Bebauungsplan 1202 – Einrichtungshaus Dreigrenzen –

ANLAGE 1a **Abwägung der eingegangenen Stellungnahmen aus der frühzeitigen Beteiligung der Behörden und Träger öffentlicher Belange (§ 4 Abs.1 BauGB) in der Zeit vom 01.10.2014 – 31.10.2014 (einschließlich)**

Anlage 1b **Abwägung der eingegangenen Stellungnahmen zur Beteiligung der Behörden sowie der sonstigen Träger öffentlicher Belange (§ 4 Abs. 2 BauGB) in der Zeit vom 18.03.2015 – 22.04.2015 (einschließlich)**

Abb. 1: Ausschnitt der historischen topographischen Karte (1892 –1894) mit Hervorhebung der Abgrabungsböschungen

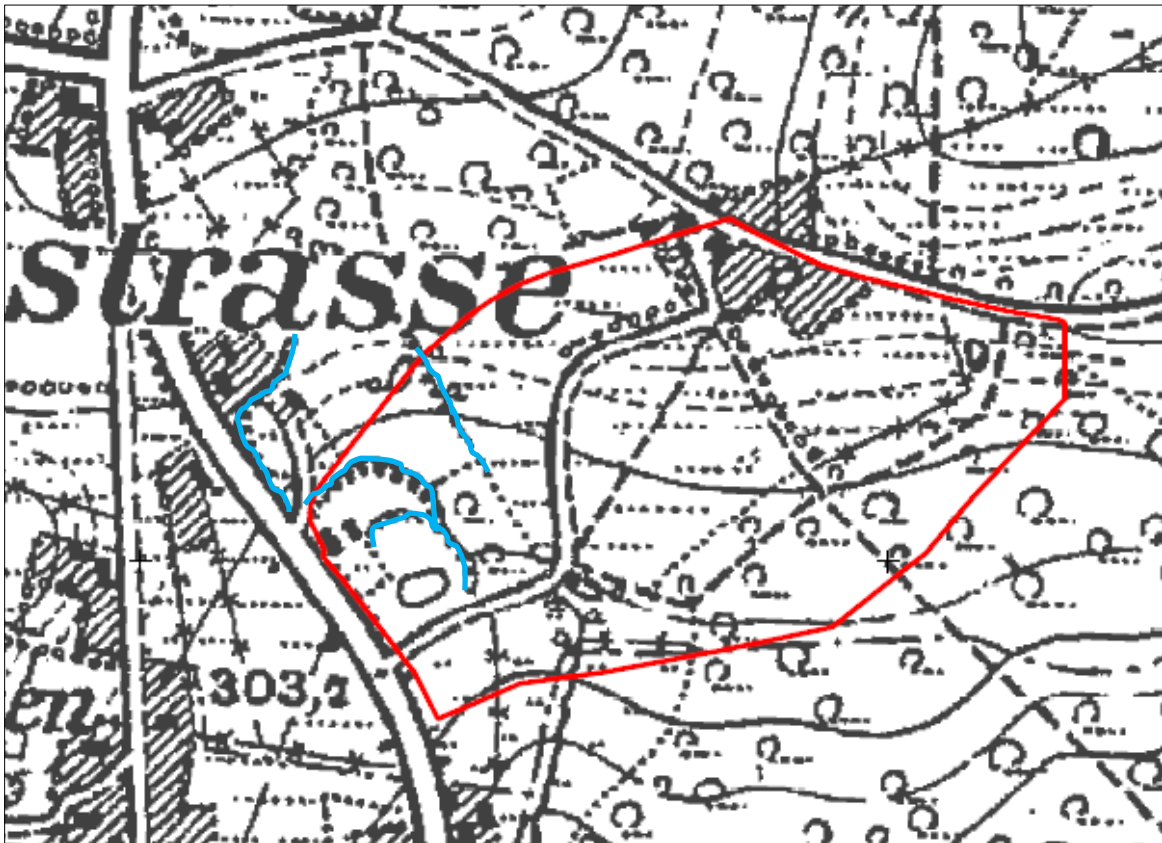
Bedenken, dass die Feststellung, dass sich im Plangebiet keine Quellen oder Gewässer befinden, falsch ist. Auch nur zeitweilig fließende Abflüsse seien Gewässer. Die verrohrten Bereiche seien gut renaturierbar, es seien bereits umfassenden Untersuchungen vom Wupperverband durchgeführt, aber mangels Finanzierbarkeit nicht durchgeführt worden.

Die älteste Kartendarstellung von 1840 (Blatt 15 in Hydrogeologischen Gutachten sowie Abb.5 im Umweltbericht), weist erst südlich des Plangebietes eine talartige Einsenkung (unterhalb der Beschriftung „Köhler Sellenberg“ auf, die einen eindeutigen morphologischen Bezug zum Meinebach erlaubt. Es sind jedoch *keinerlei Stillgewässer* erkennbar.

Auf der Karte von 1892/94 ist –markiert durch „Linien mit innenweisenden Zacken“ –zu entnehmen, dass es sich bei dem gesamten Bereich um eine Abgrabung handelt, vgl. nachfolgende Abb. 1 – blaue Linien markieren dabei die Bruchkanten.

Insofern ist es aufgrund der geologischen Verhältnisse wahrscheinlich, dass es innerhalb der Abgrabungsbereiche zur Ausbildung von Tümpeln, auch des nordwestlich gelegenen Tümpels (= Tümpel 2) kommt, die zudem in „Tongruben“ häufig zur Zwischenspeicherung von Wasser genutzt wurden. Um insgesamt einen sinnvollen Abbau auf den Abgrabungsflächen zu ermöglichen, ist es für den Betrieb üblich, das anfallende Oberflächenwasser über Gräben zu sammeln und dieses in einem „Sumpf“ zu sammeln, um es anschließend gezielt ableiten zu können.

Abb. 2: Ausschnitt der geologischen Karte GK C4706 mit Hervorhebung der Dolinen und Höhlenbereiche.

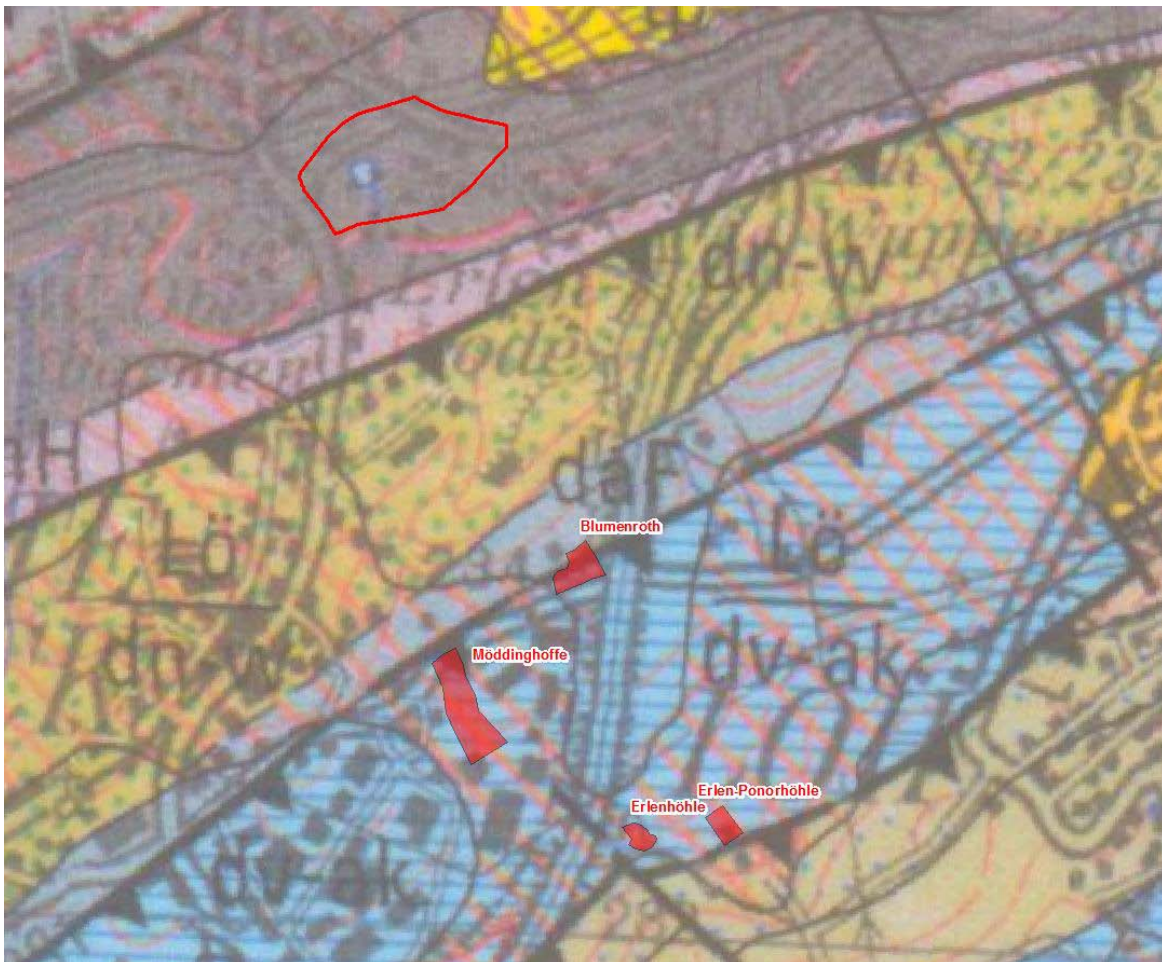
Hinweis, dass Untersuchungen von ausgewiesenen Fachleuten der Wuppertaler Umweltverbände ergeben hätten, dass sich aufgrund der geologischen Bedingungen des Plangebietes an mehreren Stellen südlich des Plangebietes sowie östlich im Wald parallel der Siedlung Erlenrode temporäre Quellen bestehen, die im Zuge der Planungen berücksichtigt werden müssten. Das Quellgebiet dürfe nicht gestört werden, da diese Quellen wie die der Meine mitten im Plangebiet dem Verschlechterungsverbot der WRRL und anderer Landesgesetze unterliegen. Die Stellungnehmenden erwarten,

Zusätzliche *erhebliche negative* Veränderungen, die sich hinsichtlich Quantität und Qualität des Wassers des Meinebaches auch auf die Hydrologie der genannten und in Abb. 2 gezeigten Höhlen und damit beispielsweise auf die Höhlenfauna auswirken können, lassen sich durch die geplante Änderung der Bebauung auf den Oberlauf der Meine im Vergleich zur bisherigen Nutzung als Musterhaus-siedlung *nicht* erkennen. Weite Teile der Fläche werden mit versickerungsfähigen Stellplatzflächen versehen. Weiterhin wird das sich in der künstlichen Auffüllung ansammelnde Grundwasser mittels einer Flächendrainage gesammelt und in den Meinebach abgeleitet. Zusätzlich wird das von den befestigten Flächen über ein neuerrichtetes Regenklär- und -rückhaltebecken von dem Plangebiet, Teilbereich A, anfallende Niederschlagswasser ebenfalls kontrolliert der Meine zugeführt. Die Zufuhr des Wassers erfolgt dabei unterhalb der Versickerungsstrecke der Meine unmittelbar in das ursprüngliche Bachbett unterhalb der Porschestraße. Wasserverluste des Baches durch die Passage entlang der Bauschutt- und Müllablagerungen werden dadurch umgangen. Insofern ist im Zuge der Baumaßnahmen allenfalls eine Vergleichsmäßigung der über die Meine abfließenden Wassermenge zu konstatieren, was sich aber im weiteren Verlauf eher positiv auf die Wertigkeit des Gewässers auswirken dürfte.
